**NORMAS SUBSIDIARIAS DE PLANEAMIENTO MUNICIPAL DE**  
**SAN BARTOLOMÉ DE LANZAROTE**  
**MODIFICACIONES PUNTUALES N°2 A N°30**  
**DOCUMENTO APROBACIÓN DEFINITIVA**  
**DICIEMBRE 1997**

**MODIFICACION PUNTUAL Nº12**

**MODIFICACIÓN PUNTUAL N°12. · NUCLEO GÜIME**  
**MODIFICA: ALINEACIÓN CALLE "LA CUESTA"**

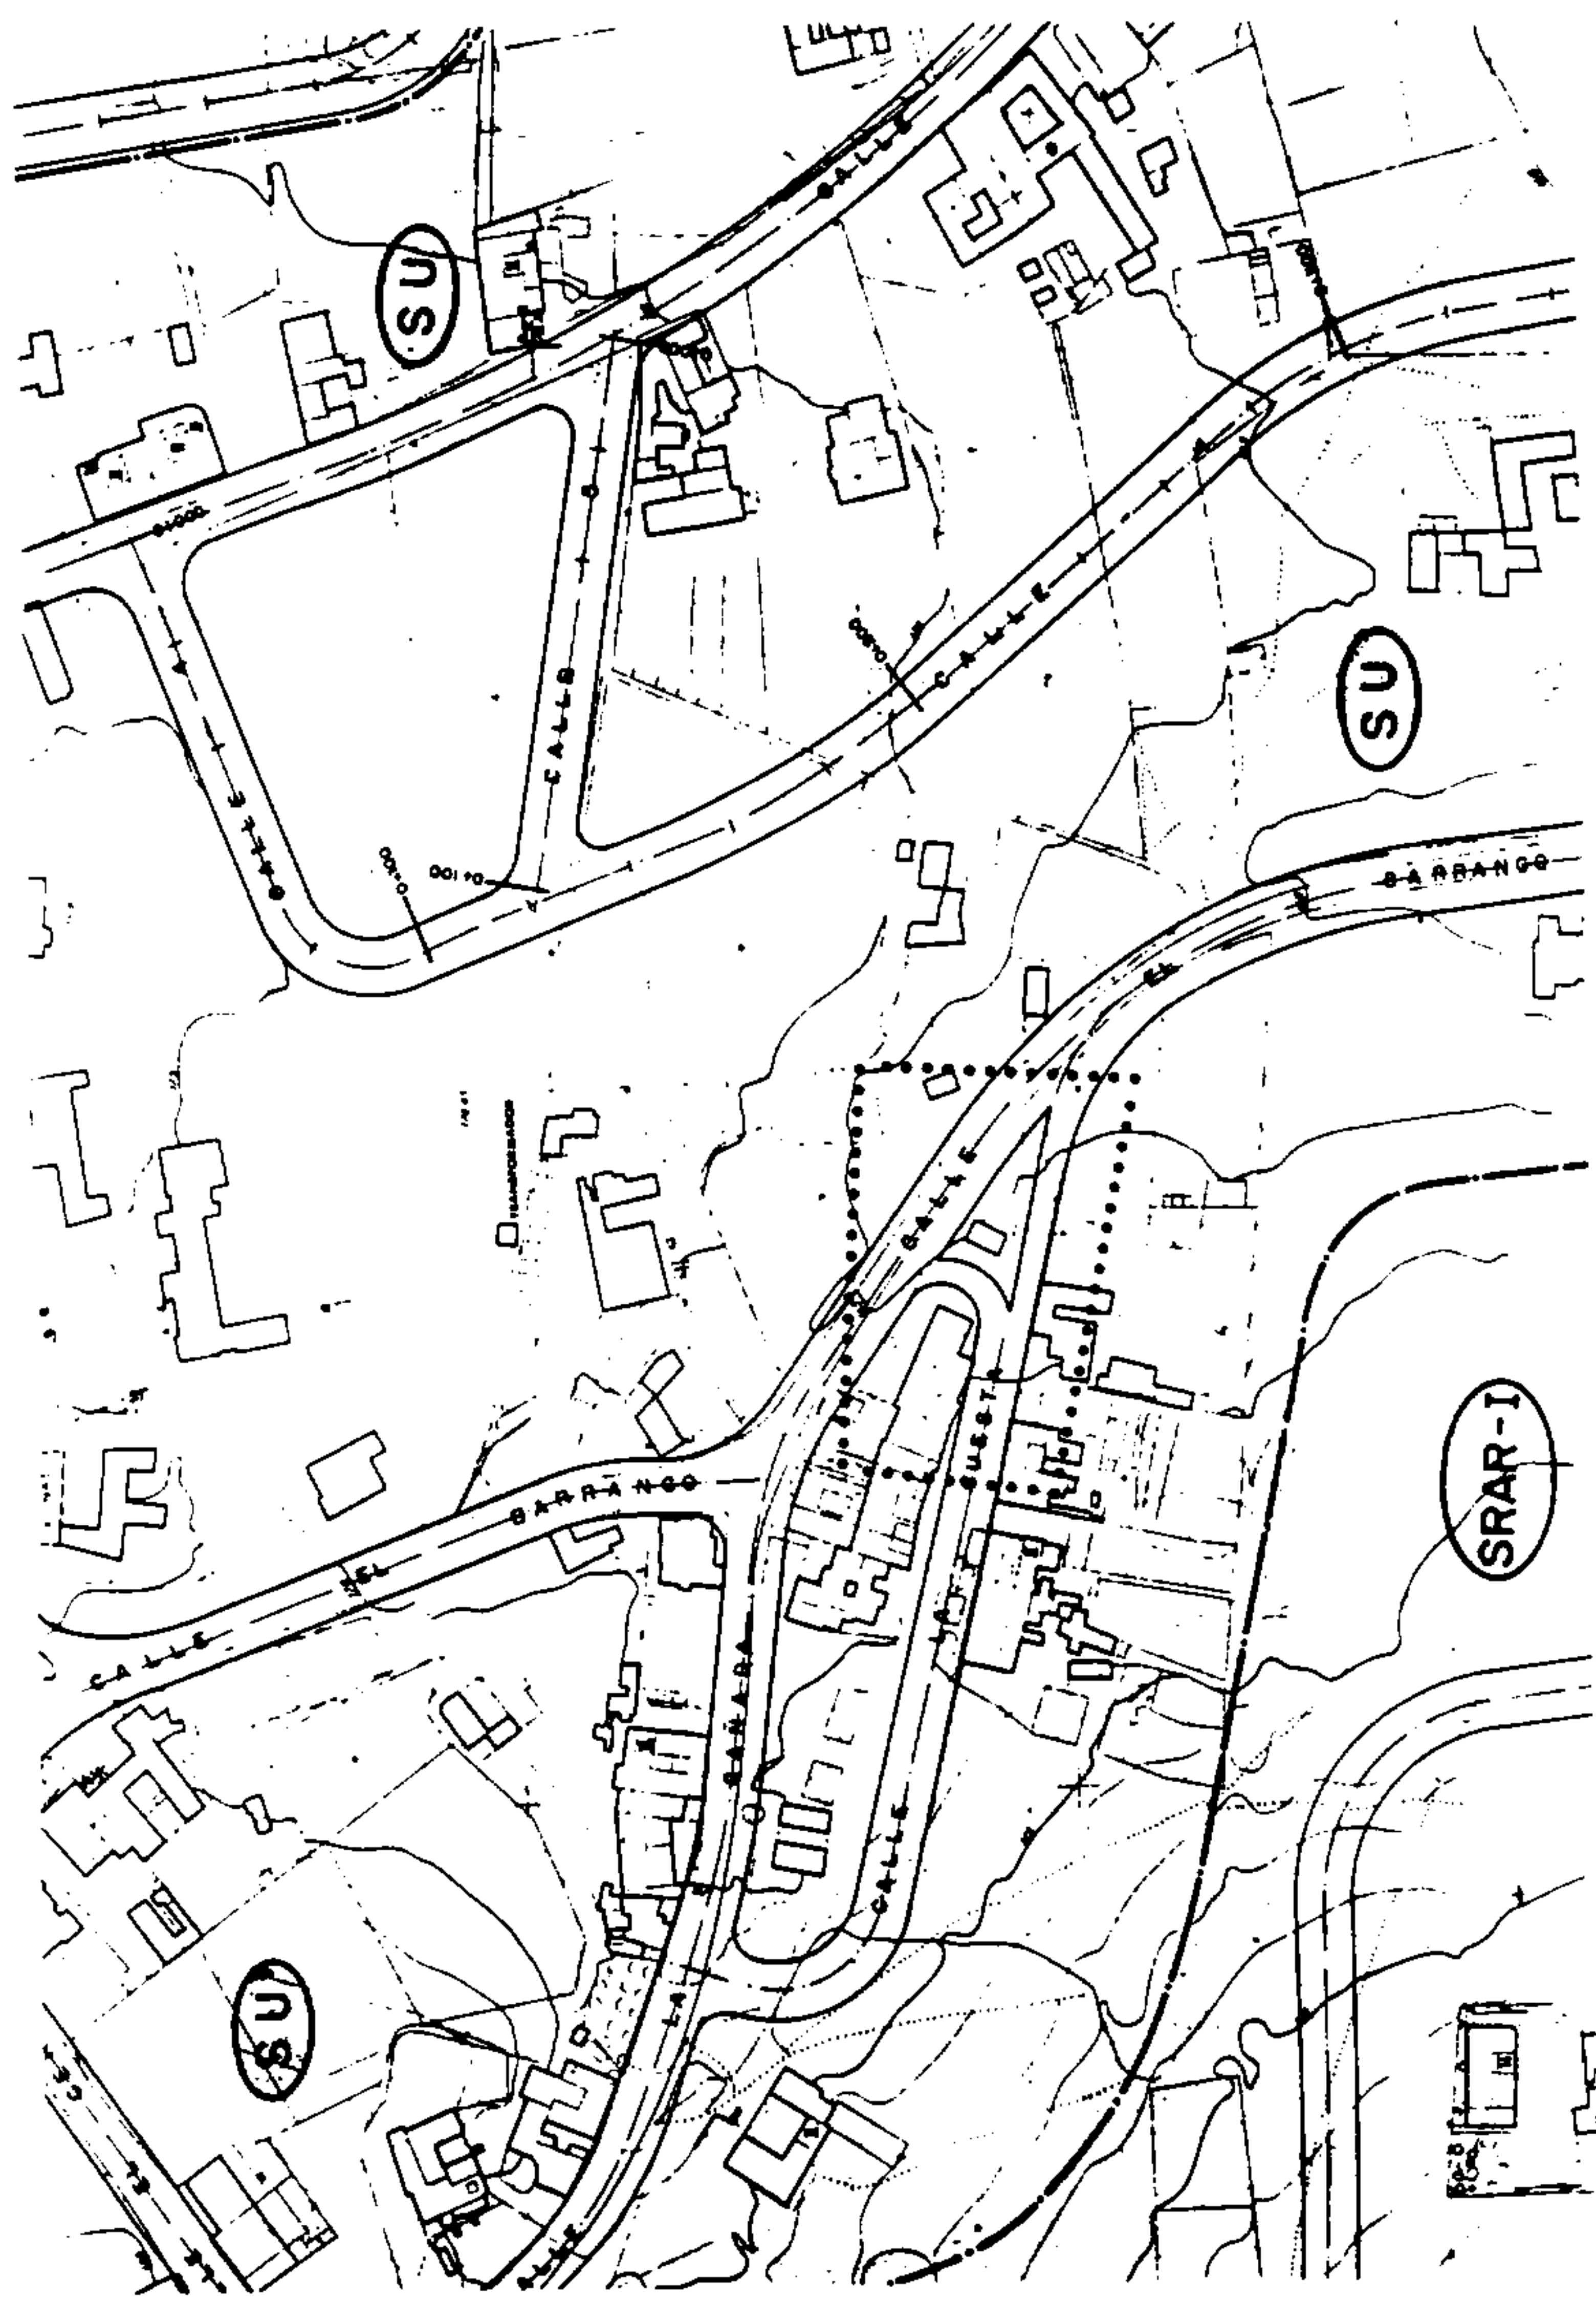
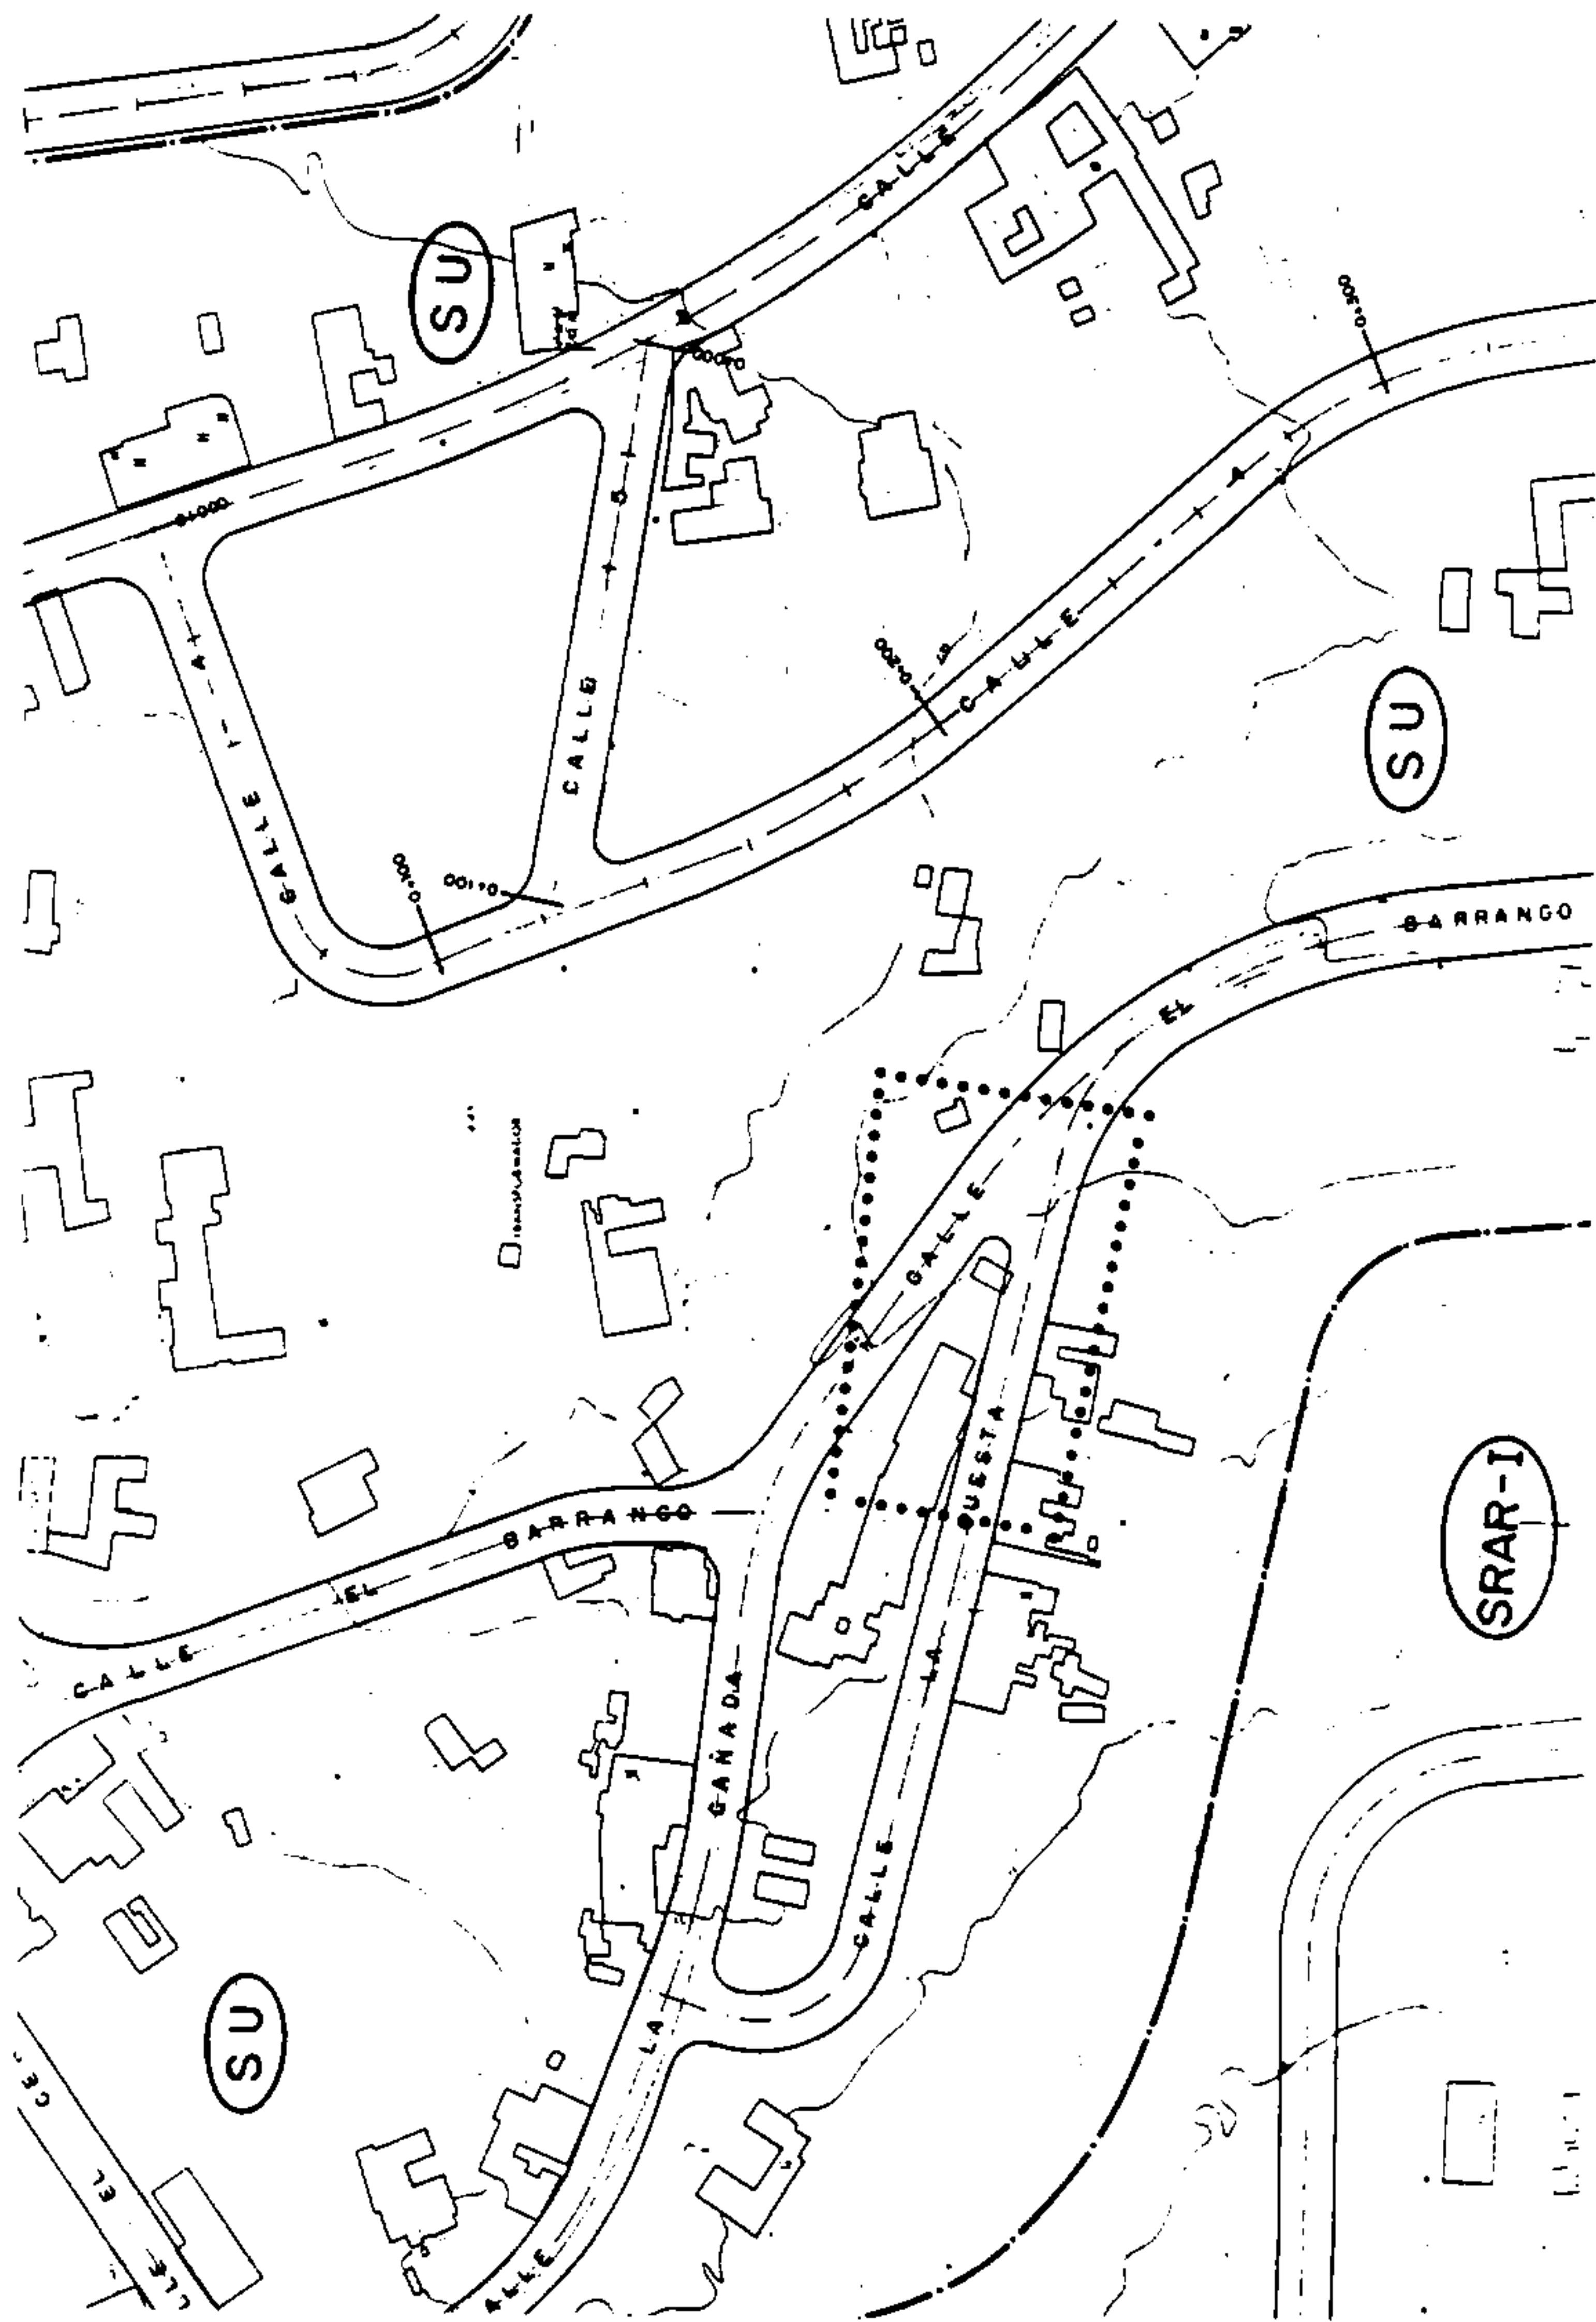
Se propone modificar parcialmente el trazado de la calle La Cuesta.

Se propone el ajuste de la alineación de la calle en el tramo de unión con la calle El Barranco.

Dadas las especiales características del terreno, no se justifica mantener el carril de enlace con la calle El Barranco.

La modificación del trazado de la calle supone un aumento de parcela neta edificable de 127 m<sup>2</sup>, donde en aplicación de la ordenanza Zona 2 se podrían edificar 90 m<sup>2</sup>c., lo que suponen un aumento de población de 4 habitantes y por tanto una previsión de mayores reservas de equipamientos de 19 m<sup>2</sup> de suelo.
